110-kV-Leitung  
Eickum - Enger  
Nr. 180/182

Lageplan  
Mast-Nr. 14 - Mast-Nr. 16  
Deckblatt

Planfeststellungsunterlage

Blatt: 08 / 09

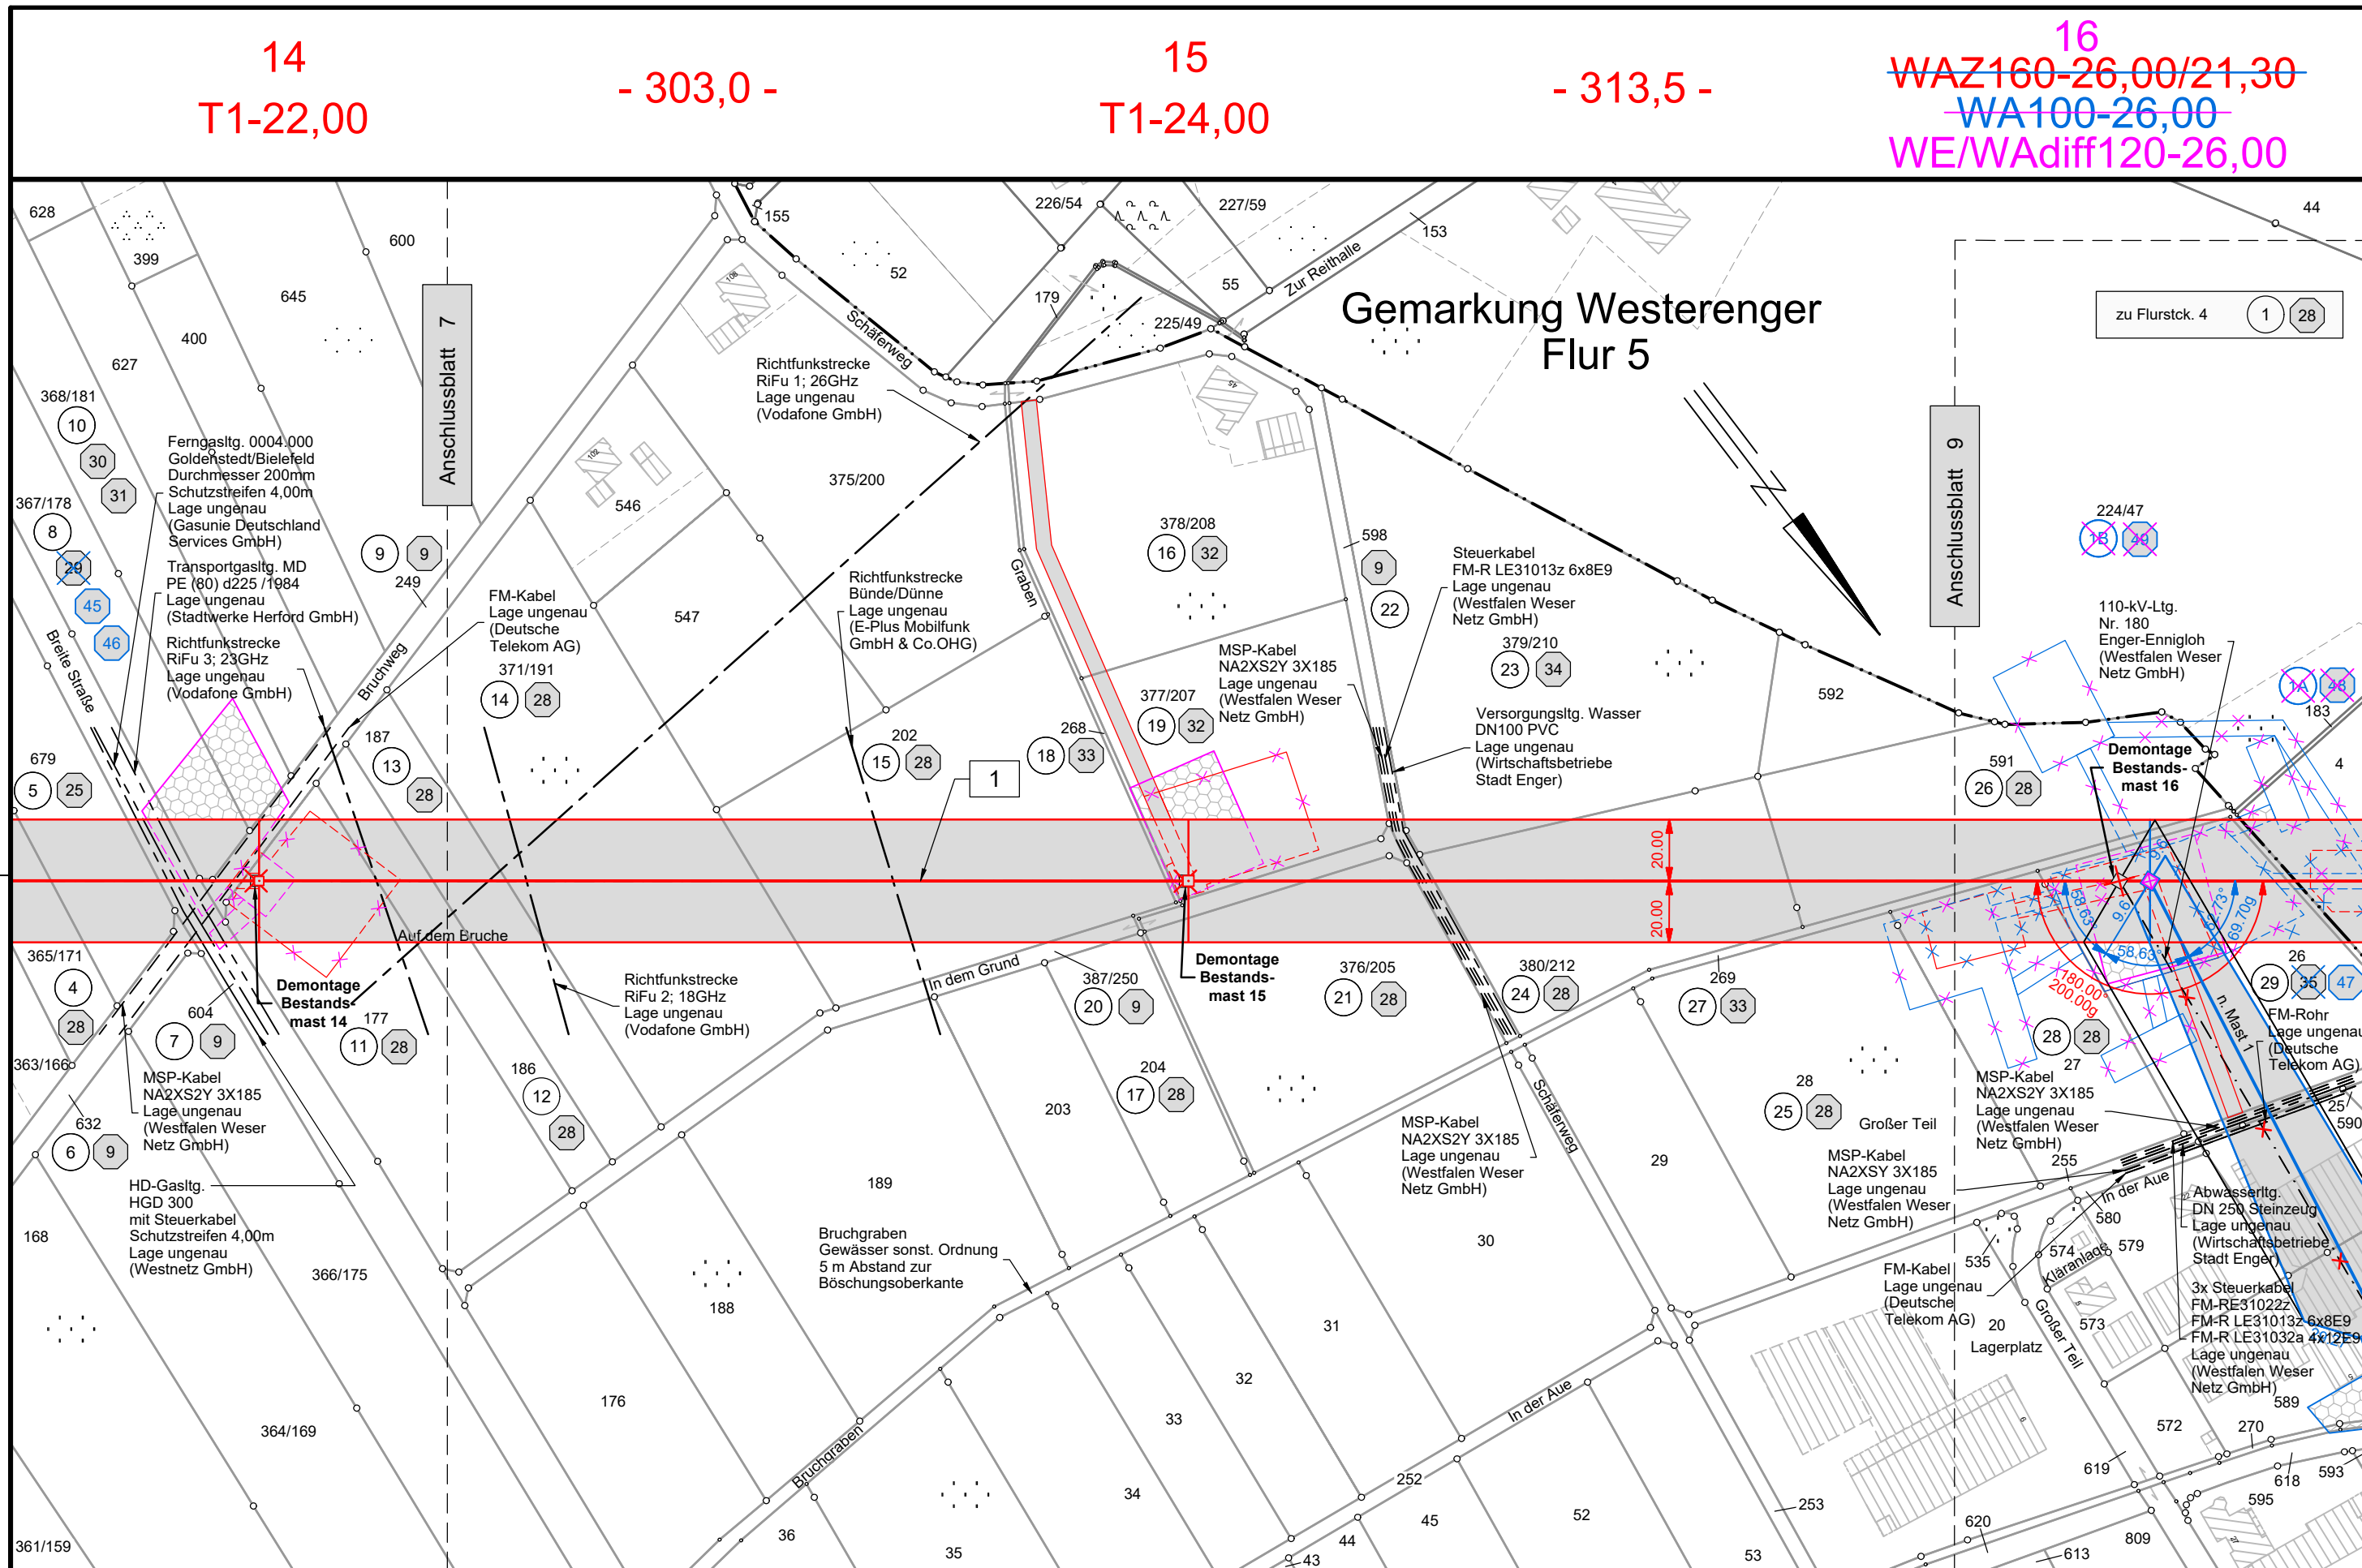
Darstellung in blau entspricht Deckblattänderung  
Darstellung in magenta entspricht Deckblattänderung

| B     | Deckblatt | 15.12.25 | HV   |
| A     | Deckblatt | 16.01.25 | HV   |
